New PCX160

WW160P (TH)

ตัวเลขแสดงเวลาบนเรือนไมล์คลาดเคลื่อน

รูปภาพตำแหน่งการเกิดปัญหา

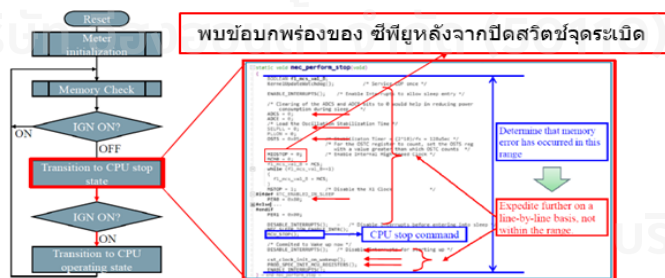
-  **ลูกค้าแจ้งปัญหาหน้าจอเรือนไมล์ แสดงเวลาคลาดเคลื่อน**

ตัวเลขแสดงเวลาตลาดเคลื่อนไหว ไม่ตรงเวลาจริง

-  โปรแกรมซอฟต์แวร์ในชีพียุทำงานผิดปกติ ทำให้การแสดงผลบนเรือนไมล์คลาดเคลื่อน

- ☞ ทำการแก้ไขซอฟต์แวร์ใหม่ ทำให้หน้าพิกาท่างาน
ในจังหวัดที่เหมาะสม มีความเสถียรมากยิ่งขึ้น
เวลาเปิดและปิดสวิตช์

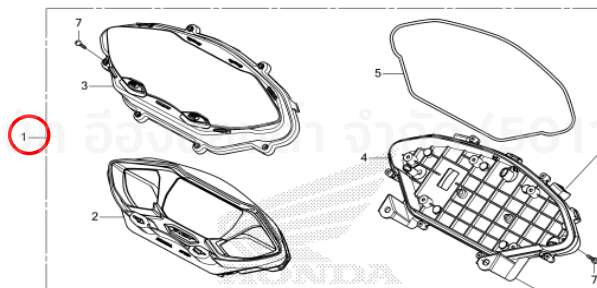
- Lot การผลิตที่เริ่มดำเนินการแก้ไข/ยกระดับคุณภาพ

วันที่ผลิต	รุ่น	ปี	หมายเลขตัวถัง หมายเลขเครื่องยนต์
03-Mar	WW160P(TH)	2023	MLHKF4488*P5333122 KF44E-1333122

- ☞ ให้ทำการตั้งค่าการแสดงผลเวลาบนเรือนไมล์ใหม่ (อ้างอิงระยะเวลาของนาฬิกาในปัจจุบัน) จากนั้นปิดสวิตช์จุดระเบิด แล้วเปิดสวิตช์จุดระเบิดอีกครั้งเพื่อยืนยันอาการปัญหาดังกล่าว
- ☞ หากพบว่า ตัวเลขแสดงเวลาบนเรือนไมล์ เกิดความคลาดเคลื่อน ให้แจ้งเคลมทางเทคนิค
